*Ministero della cultura*  
SOPRINTENDENZA SPECIALE PER IL PIANO  
NAZIONALE DI RIPRESA E RESILIENZA

*Oggetto:* **[ID\_VIP: 10096] Comuni di Viterbo (VT)**

*"Progetto per la realizzazione di un Impianto Agrivoltaico da ubicare nel Comune di Viterbo (VT) in Località "Monterazzano", Potenza Nominale pari a 125,51 MWp e Sistema di Accumulo Elettrochimico della Potenza Nominale di 42MW e delle relative opere di connessione alla RTN ricadenti nello stesso Comune."*  
**Procedura di valutazione di impatto ambientale ai sensi dell'art.23 del D.Lgs.n.152/2006 integrata con il piano preliminare di utilizzo in sito delle terre e rocce da scavo, ai sensi dell'art. 24 del D.P.R. 120/2017**  
Proponente: Società E-SOLAR 7 S.r.l.

**COMUNICAZIONE DELLA RICHIESTA INTEGRAZIONI DOCUMENTALI DEL MINISTERO DELLA CULTURA ai sensi dell'art.24 del D.Lgs.n.152/2006**

Fig. 2 - Elaborati di Progetto - Layout di Impianto (cfr. elaborato D14E01-Layout-Impianto.pdf)

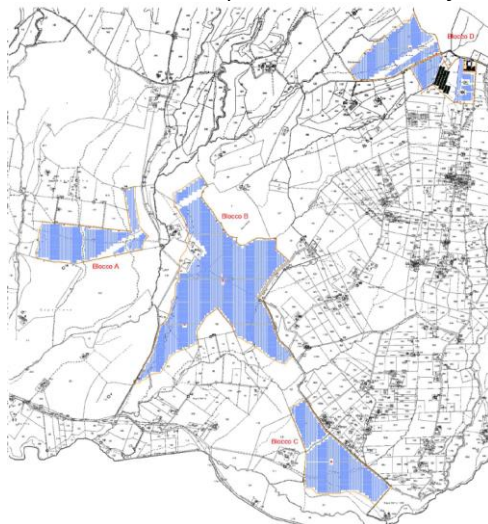
*"(...) L'impianto agrivoltaico in progetto è composto di n. 4 blocchi di campi agrivoltaici indentificati con le lettere A-B-C-D. I blocchi sono dislocati a "macchia d'olio" in un ambito paesaggistico caratterizzato dal complesso sistema idrografico incentrato sul Fosso Leja, il Fosso Elme o Lemme e il Fosso Acquamatta, insinuandosi tra questi e i propri affluenti. I lotti si collocano a ridosso delle Aree tutelate per legge ai sensi dell'art. 142 del D.Lgs 42/04: corsi d'acqua di cui alla lett. c) protezione dei fiumi, torrenti e corsi d'acqua, seguendo il perimetro delle fasce di rispetto per lunghi tratti e interrompendo la continuità territoriale tra i vari corsi d'acqua e il contesto. (...) (Tav. B del PTPR).*

*Dal progetto in esame si rileva che le recinzioni dei blocchi fotovoltaici includono vari percorsi interpoderali. In particolare il Blocco B interrompe tutta la viabilità che dalla Strada Fosso Bottino collega il settore sud dell'area e di connessione con la Strada Tuscanese. Il blocco, situato nella Valle Lupinara, include un tratto di strada che in direzione ovest conduce al Casale Lemme, il cui nucleo originario detto "Elme" è censito fin dal XIX secolo nel Catasto Pio Gregoriano (Viterbo-SVXII-XIII). Il percorso rappresenta la prosecuzione della Strada Fosso Bottino e della Strada Valle Lupina di collegamento tra il settore est e sud-est dell'area e con la Strada Lemme. Esso ricalca una porzione dell'antico tracciato, corrispondente all'attuale Strada Valle Lupina, che attraversando la "Valle Lupinara" all'altezza di "Casale Lemme" prosegue verso ovest per raggiungere il fiume Marta. Il blocco C è situato nell'area di attraversamento dell'antica strada. La recinzione del blocco C interrompe la viabilità che in direzione sudovest collega la Strada Valle Lupina con la Strada Tuscanese. Si evidenzia che la viabilità esistente è parte di un più antico reticolo viario che si è sviluppato nei secoli ed è ancora utilizzato. Si rileva che nel campo B i pannelli fotovoltaici sono situati nell'area dove insiste un fabbricato rurale, nel progetto non si chiarisce se sarà attuata una demolizione.*

Si segnala che negli elaborati non risultano rappresentate le opere di collegamento fra le diverse aree di impianto e la cabina di consegna.

- una diversa configurazione dell'impianto, volta a ridurre l'estensione territoriale delle opere, attraverso lo stralcio dei campi B ed A, al fine di contenere l'impatto cumulativo con gli altri impianti FER situati nel medesimo ambito territoriale e, conseguentemente, la previsione di una rilocalizzazione dei campi, che eviti di interrompere per lunghi tratti la continuità territoriale tra i corsi delle acque pubbliche e le relative fasce di protezione;

- il Proponente dovrà precisare, altresì, cosa abbia previsto nel progetto con riferimento al fabbricato rurale che attualmente risulta intercluso nel campo B;

- un nuovo layout interno dei campi che garantisca la conservazione del tessuto agrario esistente, integrando adeguatamente la viabilità interpodereale e i tracciati agricoli presenti nelle aree di progetto, prevedendo modifiche riferite alla disposizione e orientamento dei filari, dei tracker, della viabilità interna ai campi e degli elementi interni, eventualmente definendo una nuova perimetrazione dei campi agrovoltai;
